状态:	已反馈	开始日期:	2026-09-08
优先级:	B级	计划完成日期:	2026-09-10
指派给:	宁欣洋	% 完成:	0%
类别:		预期时间:	0:00 小时
目标版本:			
完结状态:	未成单

电动反射镜的夹具，根据图纸，需要做夹具，用于于支杆固定。

3.2 Mirror Head Unit

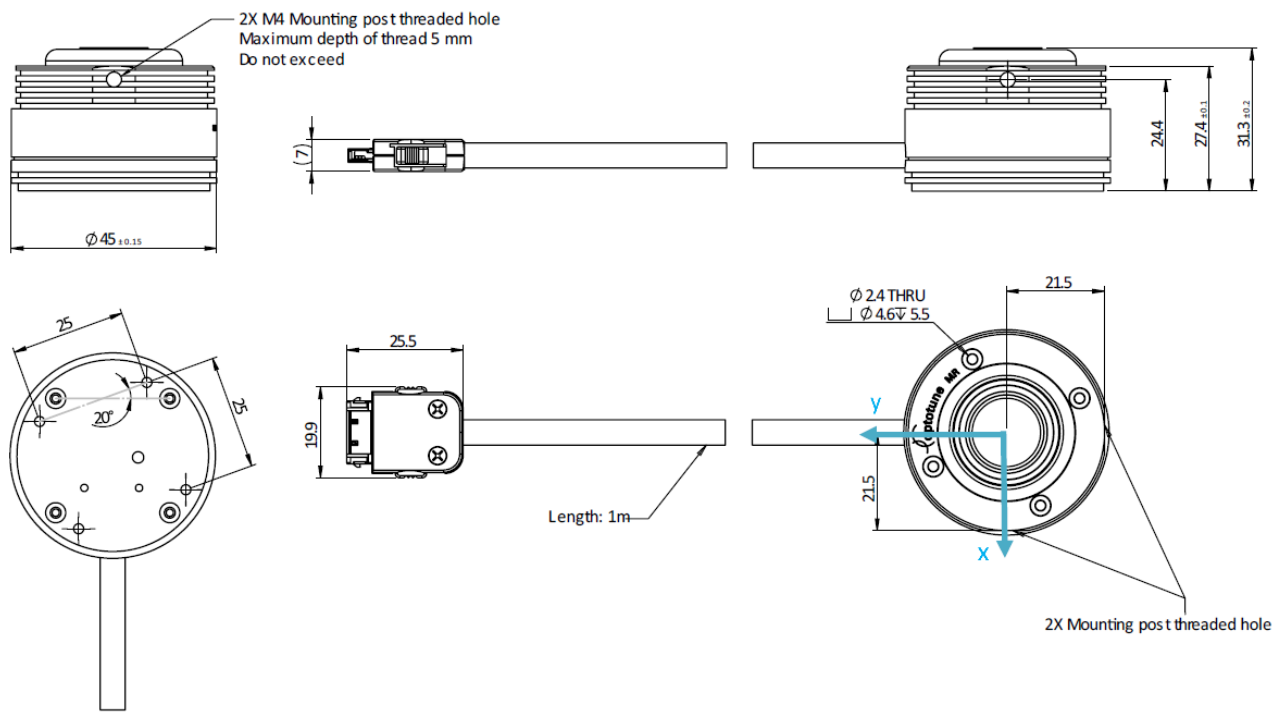
The two mounting holes on the mirror head are M4 tapped.

- 文件 clipboard-202609110847-eqjyb.png 已添加

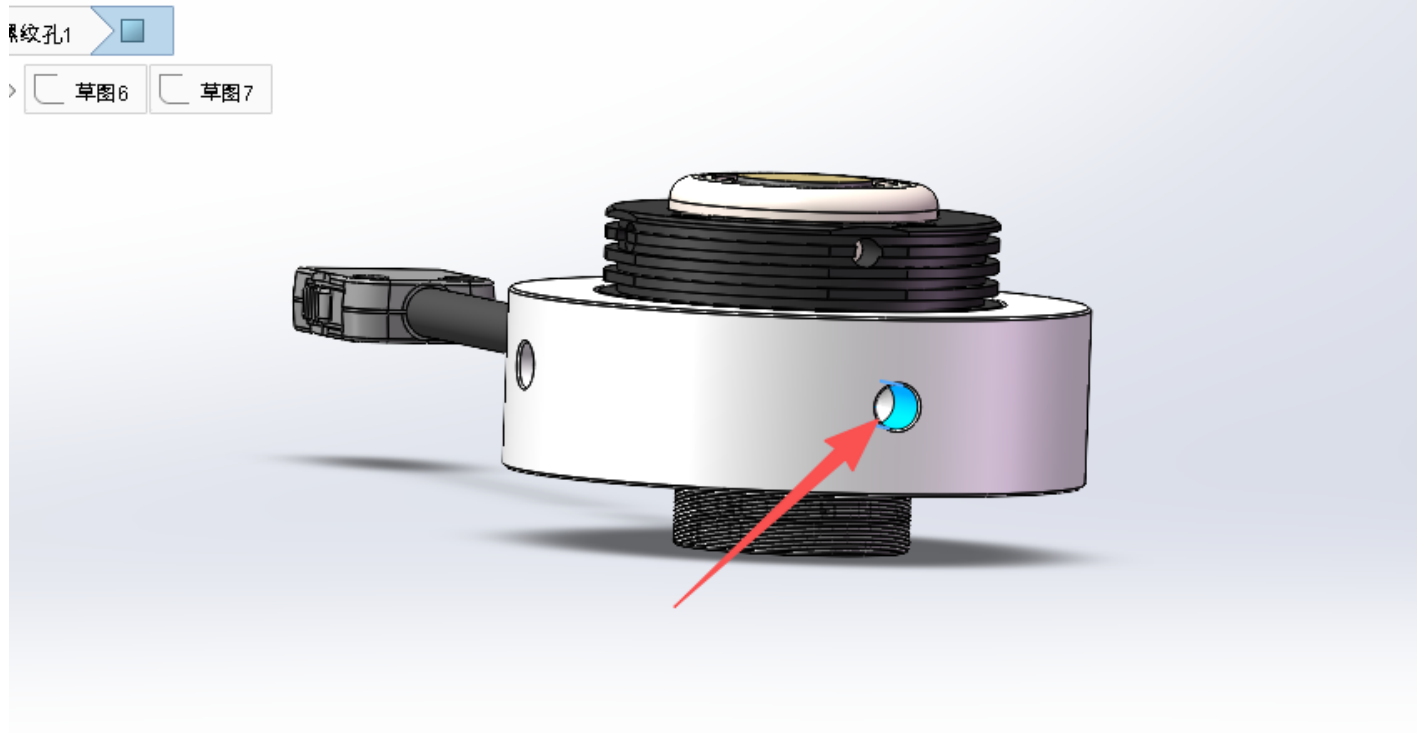
是这个意思，不过外SM1螺纹的位置，内部需要掏空，用于散热。

正下方需要做M6螺纹孔，链接柱子。

说的正下方需要做M6螺纹孔，链接柱子。不是图上这个位置吗？还是说其他位置
